Boletín de servicios

**Asunto: Corrosión de las varillas de chispa
piloto
Modelos: Freidoras de tubo Frymaster/Dean
Fabricadas con números de serie del 2105 al
2302.**

Figura 1

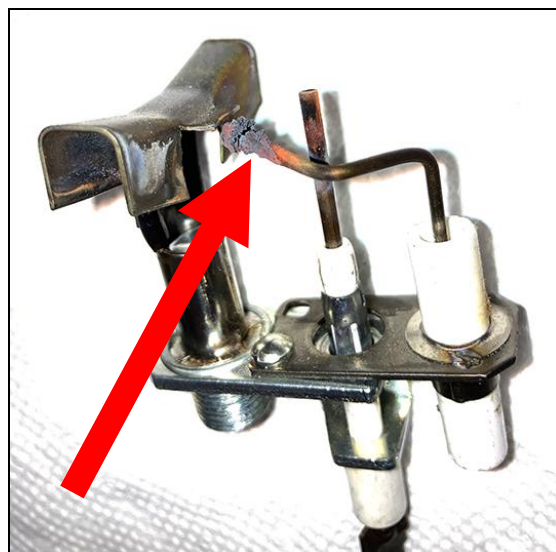
Si un piloto en las freidoras de tubo Frymaster/Dean, fabricadas con números de serie que comienzan con 2105-2302, tiene problemas para encenderse en los primeros meses de funcionamiento y al inspeccionar el piloto, la varilla de encendido está corroída (consulte la Figura 1), reemplace el conjunto piloto.

Los números de pieza del conjunto piloto se encuentran a continuación.

1081650SP CONJUNTO PILOTO, NAT

1081651SP CONJUNTO PILOTO, LP

Figura 2

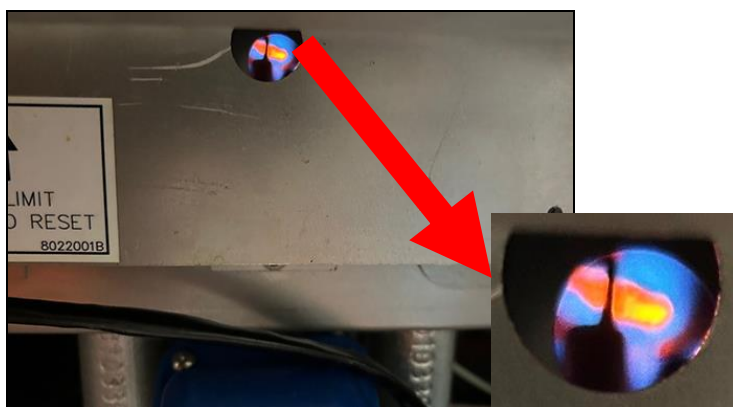
Durante el calentamiento, observar el piloto corroído a través del orificio piloto será como se muestra. Será un área naranja más grande y amplia (ver Figuras 2 y 3).

Figura 4

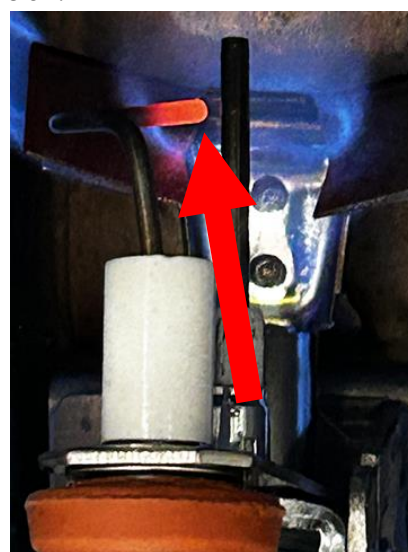
Se muestra un buen piloto (ver Figura 4) a modo de comparación. Tendrá una zona naranja más definitiva. Puede que sea necesario quitar el protector térmico para ver la varilla de chispa.
